Memorandum

*Reactie op KC W&M rapport Onderzoek t.b.v. veilige afvoer van 60 mm munitie van het HB mortier*Lange Kleiweg 137
2288 GJ Rijswijk
Postbus 45
2280 AA Rijswijk

18 september 2019

19EM/0513

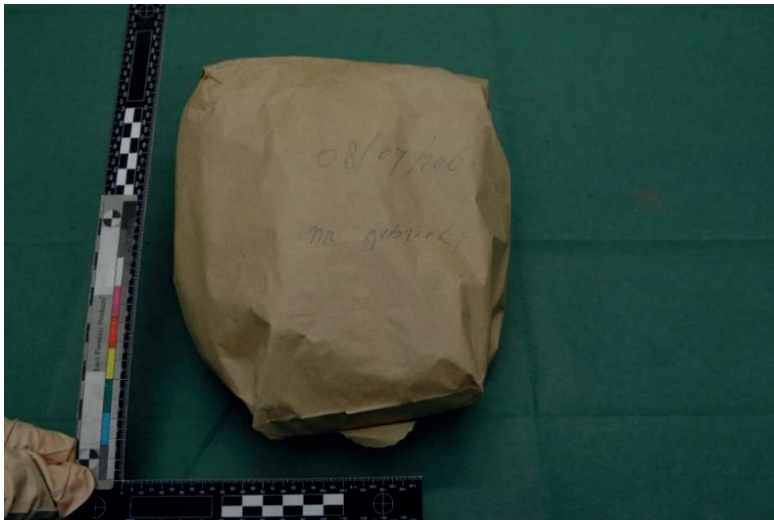
Uit bestudering van de foto's gemaakt door de KMAR, blijkt dat de inhoud van potje AABV5499NL afkomstig is uit een papieren zak met opschrift "08-07-2016 na gebracht", zie Figuur 2. Hierin bevinden zich fragmenten van een schokbuis, een deel van een schoen, patronen, een magazijnveer, (waarschijnlijk) beschermhoes van de mortier, lintjes van de transportveiligheid van de granaat en de rubberen cover van het snelrichtvizier van een Colt geweer, zie Figuur 3. Deze en andere onderdelen zijn nogmaals zichtbaar in Figuur 4. Het onderzoeksmateriaal, zoals afkomstig uit potje AABV5499NL, is omkaderd in Figuur 5.

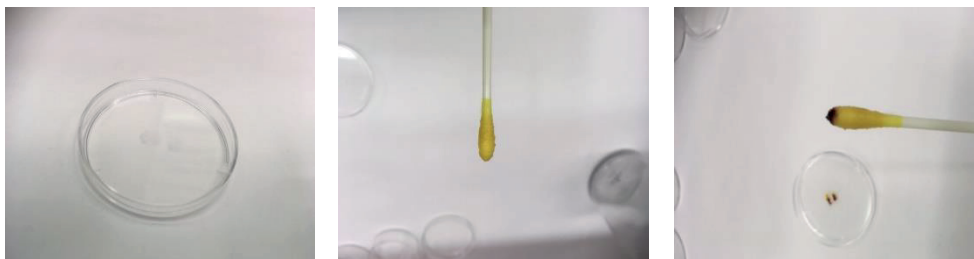
TNO heeft geconcludeerd dat de M6-H schokbuis niet voldoet aan de norm in NATO AOP-20³¹ vanwege de mogelijkheid van ongeoorloofde doorslag van het slagpijpje (de detonator) naar de overdrachtslading in ongewapende stand^{32,33}. Deze conclusie wordt bevestigd met de resultaten van de doorslagtesten in het KC W&M rapport. TNO stelt tevens dat niet kan worden geconcludeerd dat doorslag met initiatie van de schokversterker altijd en onder alle temperatuurcondities wordt voorkomen³². Van zeven van de twintig doorslagtesten in het KC W&M rapport wordt vermeld dat de springstof in de schokversterker deels (5x) of geheel (2x) weg is, waarbij de houder van de springstof doormidden is gescheurd (2x). Deze reacties zijn heftiger dan waargenomen bij de drie door TNO uitgevoerde doorslagtesten.

Naar mening van TNO kan dit duiden op een heftige reactie van de springstof in de schokversterker, zoals een verbranding of deflagratie en is dit een indicatie dat de inherente veiligheid van de M6-H schokbuis twijfelachtig is. Een verbranding of deflagratie van de springstof in de schokversterker is mogelijk aanleiding tot verbranding of deflagratie van de TNT hoofdvlading, met in het ergste geval een overgang naar detonatie van de hoofdvlading (door drukopbouw als gevolg van opsluiting in een stalen mantel).

Figuur 14 Over de lengte open gezaagd slagpijpe, met als inhoud (van links naar rechts) lak, primer sas, loodazide en pentriet (PETN)³⁸.

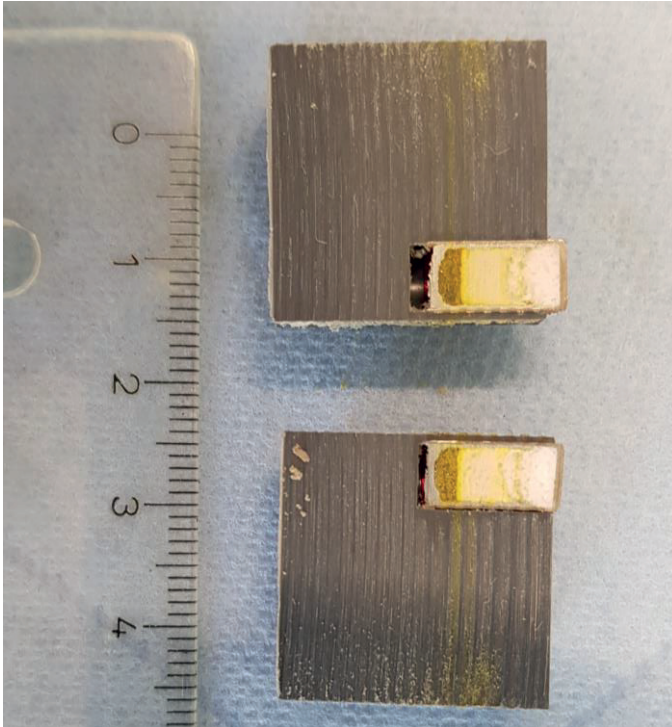
TNO wijst erop dat de potentiële vorming van het uiterst gevoelige koperazide in de schokbuis van de HE80 schokbuis gevaarlijk is. Initiatie hiervan, bijvoorbeeld door trilling of schok, kan leiden tot initiatie van het slagpijpe; gezamenlijke detonatie kan mogelijk leiden tot doorslag naar de schokversterker en de hoofdloading³³.
